Fulterer®

FR 777A

DIE NEUE GENERATION FR 777**A**

THE NEW GENERATION FR 777**A**

ABMESSUNGEN / DIMENSIONS

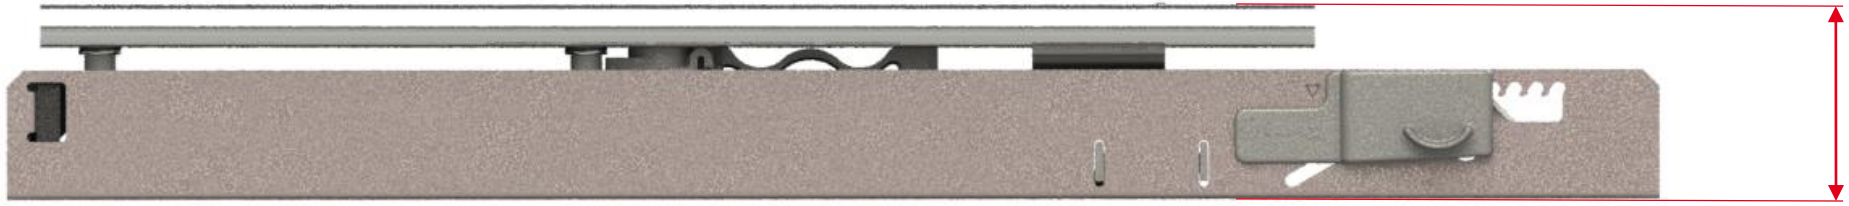
Keine Änderungen

No modifications

ALT / OLD
FR 777
NEU / NEW
FR 777A

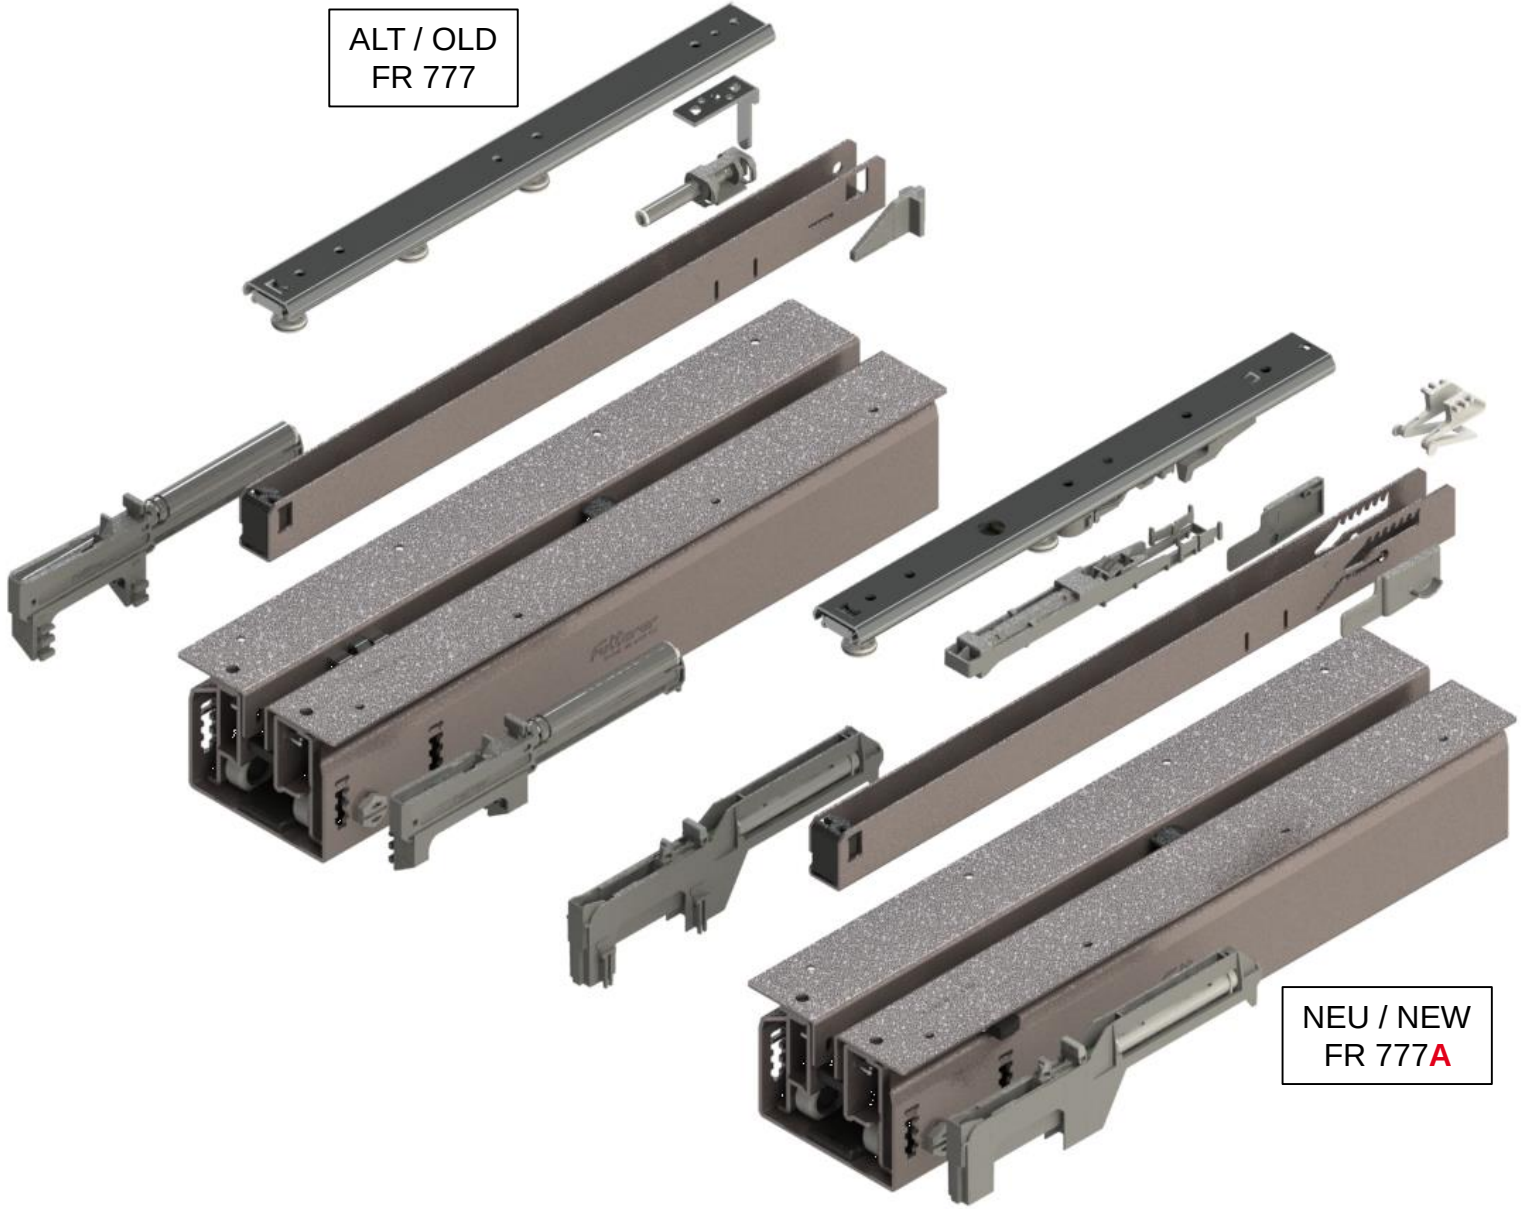
VERBESSERTE EINZUGSDÄMPFUNGSMECHANIK MIT ÖLDÄMPFER
→ MODIFIZIERTE KUNSTSTOFFTEILE
VERBESSERTE DÄMPFERTECHNIK UND KUNSTSTOFFTEILE ZWISCHEN KAM-001 (LUFTDÄMPFER) UND SM-041 (ÖL DÄMPFER)

OPTIMIZED EASY CLOSE SYSTEM WITH FLUID DAMPER
→ MODIFIED PLASTIC PARTS
IMPROVED DAMPER TECHNOLOGY AND PLASTIC PARTS BETWEEN KAM-001 (AIR DAMPER) AND SM-041 (FLUID DAMPER)

NEUES DECKEN U-PROFIL – DIE NEUEN BAUTEILE SIND NICHT KOMPATIBEL MIT DEM ALTEN U-PROFIL!
DIE ANSCHRAUBPOSITIONEN BLEIBEN UNVERÄNDERT!

NEW TOP U-PROFILE – NEW PARTS ARE NOT COMPATIBLE WITH OLD U-PROFILE!
NO CHANGES OF THE MOUNTING HOLE POSITIONS!

DIE MONTAGE BLEIBT UNVERÄNDERT

THE INSTALLATION REMAINS UNCHANGED

DECKENFÜHRUNG / TOP SLIDE

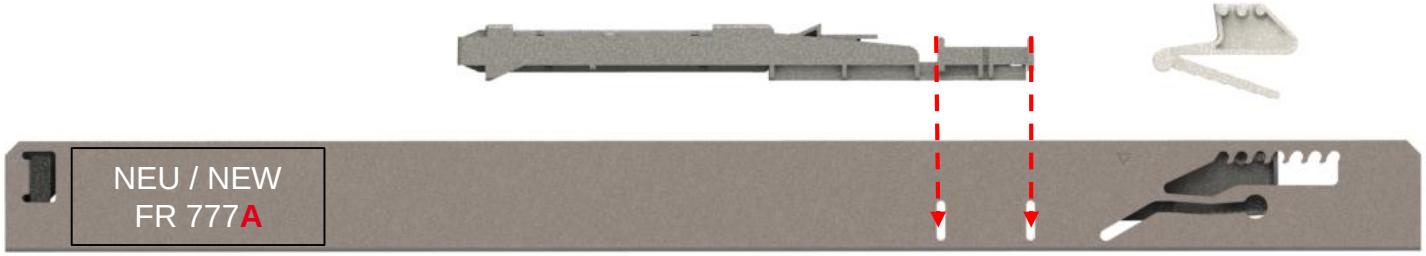
VERBESSERTE EINZUGSDÄMPFUNGSMECHANIK MIT ÖLDÄMPFER
→ MODIFIZIERTE KUNSTSTOFFTEILE

OPTIMIZED EASY CLOSE SYSTEM WITH FLUID DAMPER
→ MODIFIED PLASTIC PARTS

DECKENFÜHRUNG FÜR LUFTDÄMPFER
TOP SLIDE FOR AIR DAMPER

VERBESSERTER AUSZIEHANSCHLAG

OPTIMIZED PULL-OUT STOP

DECKENFÜHRUNG FÜR ÖLDÄMPFER
TOP SLIDE FOR FLUID DAMPER

ECD SET

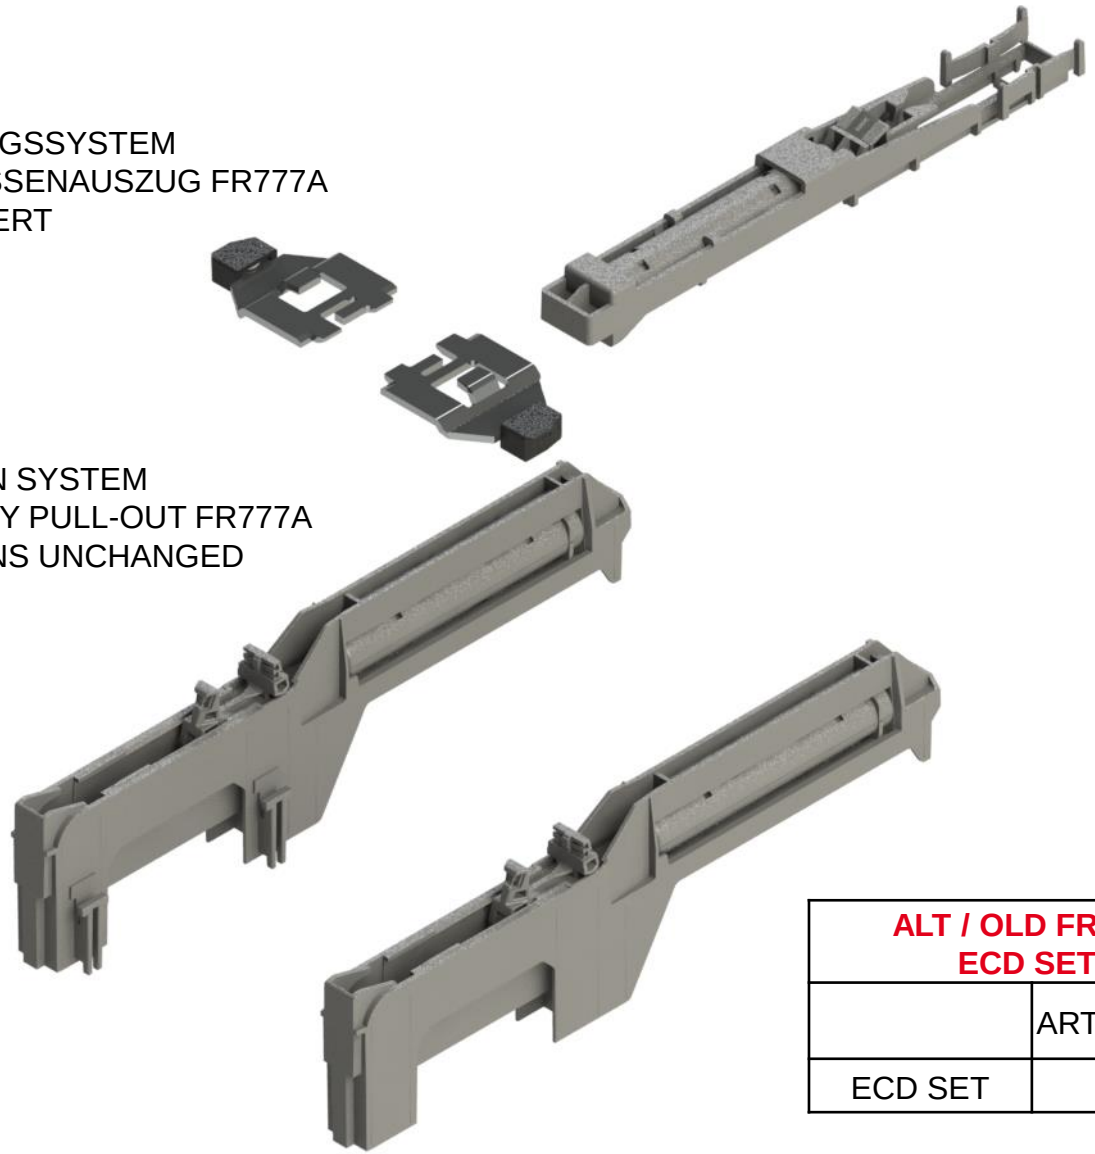
NEUES EINZUGSDÄMPFUNGSSYSTEM
NACHRÜST-SET FÜR KULISSENAUSZUG FR777A
DIE MONTAGE UNVERÄNDERT

NEW SLIDING ABSORPTION SYSTEM
UPGRADE SET FOR PANTRY PULL-OUT FR777A
THE INSTALLATION REMAINS UNCHANGED
